DETERMINAZIONE DEL DIRIGENTE SERVIZIO VIA/VINCA 17 ottobre 2024, n. 596

**[ID VIP 8867] – Parco agrovoltaico di potenza elettrica complessiva pari a 20,44 MW da realizzare nei Comuni di Veglie (LE) e Salice Salentino (LE).**

**Istanza per il rilascio del Provvedimento di VIA statale ex art. 23 del D.lgs. n. 152/2006 e ss.mm.ii.**

**Proponente: FLYNIS PV 10 S.r.l.**

Figura 4 – Particolare cavidotto

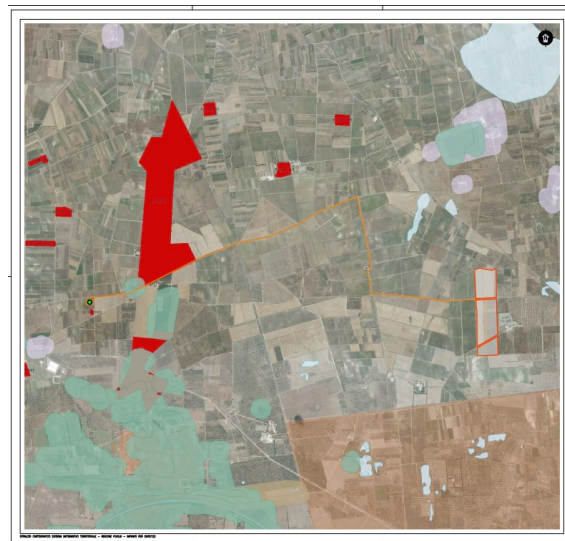
Si segnala che una porzione delle opere di connessione passa a ridosso di un UCP delle Componenti Botanico vegetazionali del PPTR ai sensi dell'art. 143 lett. e) e interferisce direttamente con l'area di rispetto dello stesso

Figura 5 - <https://webapps.sit.puglia.it/freewebapps/ImpiantiFERDGR2122/index.html>

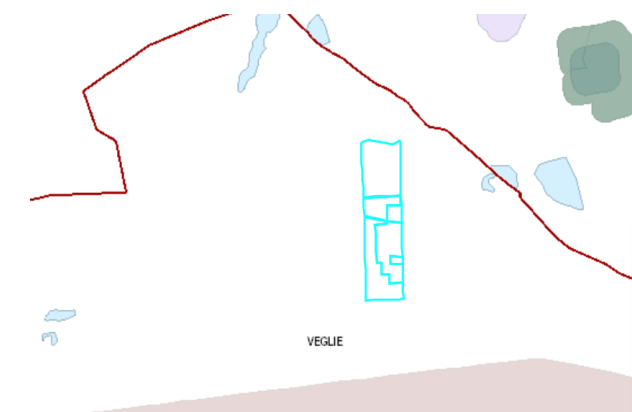
L'area dell'impianto non rientra tra quelle indicate come **non idonee** ai sensi del regolamento regionale n. 24 del 2010.
